Avis délibéré de l’Autorité environnementale sur le projet CAP 2020 du Grand port maritime de Dunkerque (59)

n°Ae : 2023-20

Avis délibéré n° 2023–20 adopté lors de la séance du 11 mai 2023

Figure 4 : Vue d'ensemble schématique du projet en phase finale (Source : dossier)

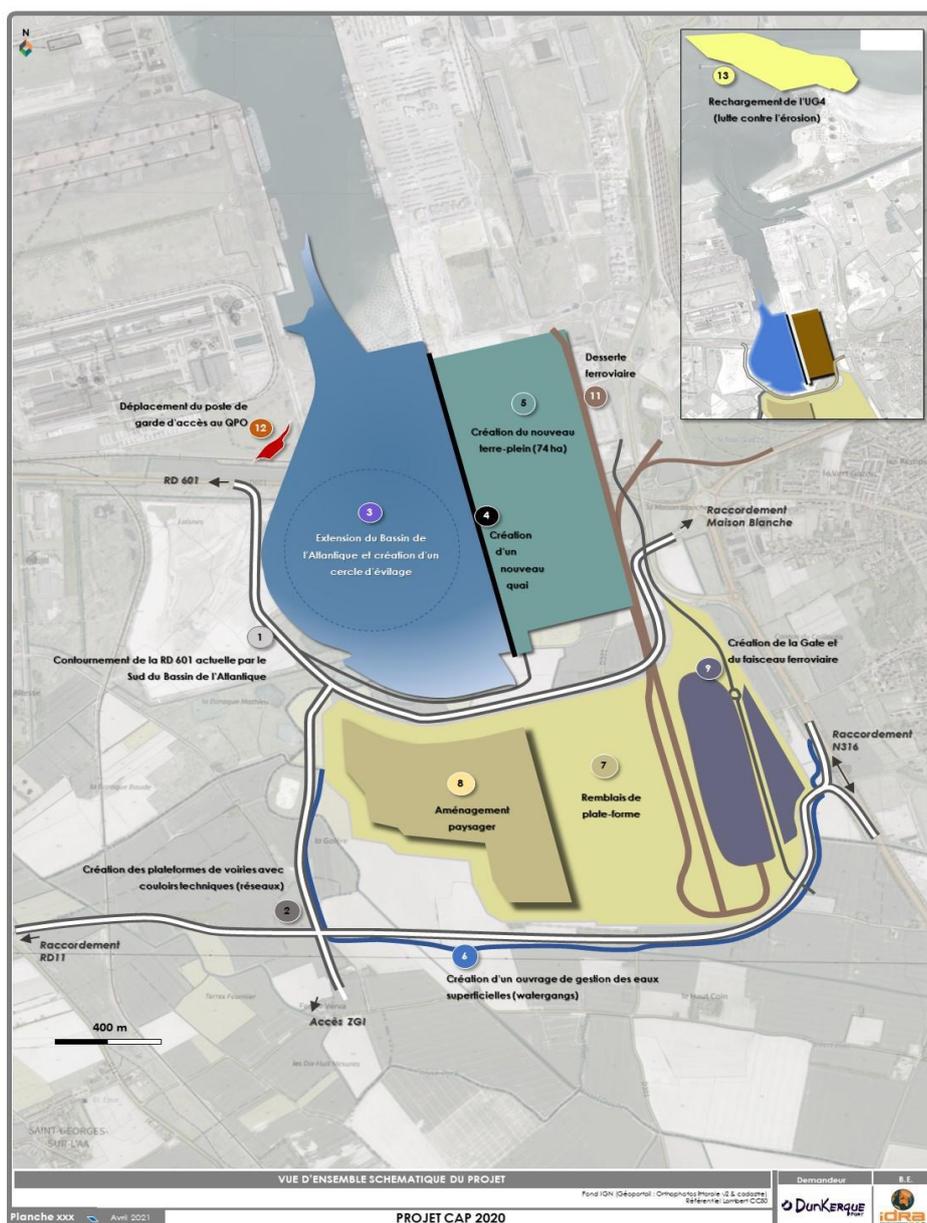
Deux emprises de dimensions importantes (plusieurs dizaines d'hectares) sont enclavées à l'intérieur du périmètre du projet (en grisé dans la figure 4). À défaut d'indication explicite, elles semblent perdre toute fonctionnalité, économique ou environnementale. Il a été indiqué aux rapporteurs que celle du sud-ouest était une surface « évitée » par le projet ; pour celle de l'est, il semble difficile d'imaginer une « fonctionnalité » indépendante du projet, entre le terre-plein et la « gate ».

L'Ae recommande d'explicitier les fonctionnalités, économiques ou environnementales, des emprises enclavées dans le projet et d'en tenir compte dans l'ensemble dans l'étude d'impact. S'il s'agit de « surfaces évitées », l'Ae recommande de préciser les modalités de gestion pour les préserver de tout aménagement et seront valorisées d'un point de vue environnemental.

Figure 7 : Scénario de base Atlantique et Baltique (Source : dossier)

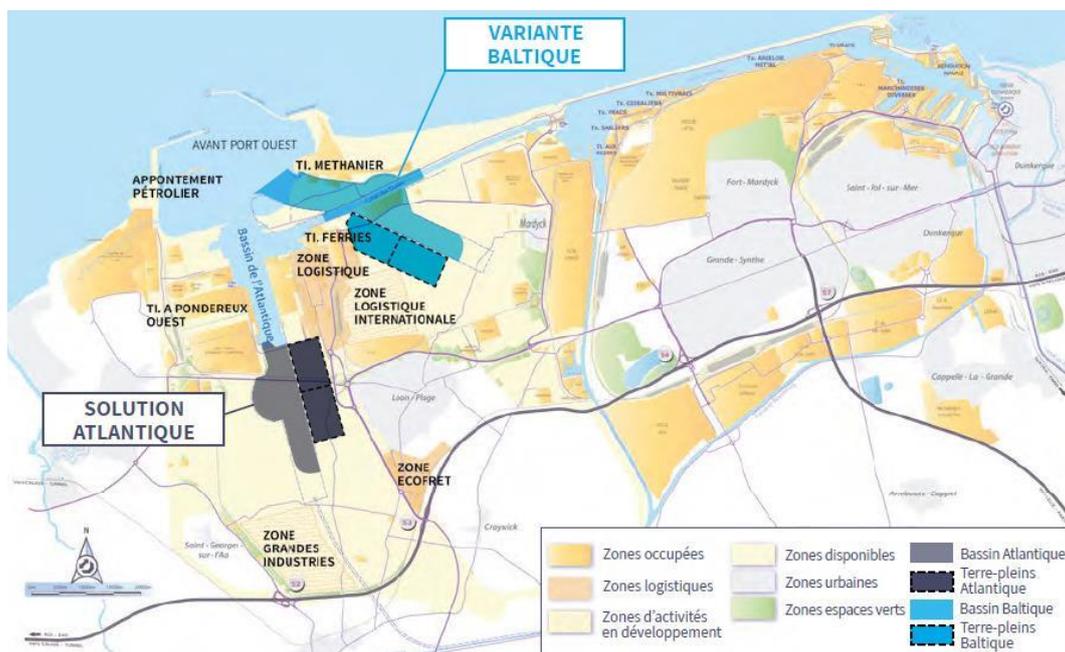
Le scénario Atlantique, présenté dans le débat public comme la solution ayant la préférence du GPM, au regard d'une analyse multicritères qui l'estimait de moindre impact environnemental (en particulier sur l'emprise foncière et sur les volumes excavés) et de coût financier plus limité, a été sélectionné « *puis adapté aux contraintes du site* ».

Les variantes présentées ne prennent pas en compte les enjeux liés à la gestion des déblais, alors que les emprises correspondantes représentent des proportions significatives des sols artificialisés. Surtout, en dépit de ses impacts, la gestion des déblais ne fait l'objet d'aucune variante : les possibilités de recyclage ne sont mentionnées qu'à l'état d'étude et aucune alternative n'est mentionnée pour ce qui concerne la répartition volumétrique des matériaux excavés entre les plateformes et le rechargement du cordon littoral (pour lequel deux localisations étaient envisagées dans les variantes 1 et 2, une seule pour la variante 3). L'étude d'impact ne précise pas non plus les solutions alternatives qui auraient pu être envisagées pour le rechargement (techniques alternatives, volume, localisation), ni celles ayant trait pour la variante 3 aux dessertes de circulation et à la restauration des watergangs.

L'Ae recommande de compléter le dossier par une analyse des solutions de substitution raisonnables pour la gestion des déblais, avec différentes options de réutilisation ou de valorisation, et de rechargement de sable, en comparant leurs incidences sur l'environnement et la santé humaine, tout particulièrement en termes d'artificialisation des sols, de destruction de zones humides et d'autres habitats naturels.
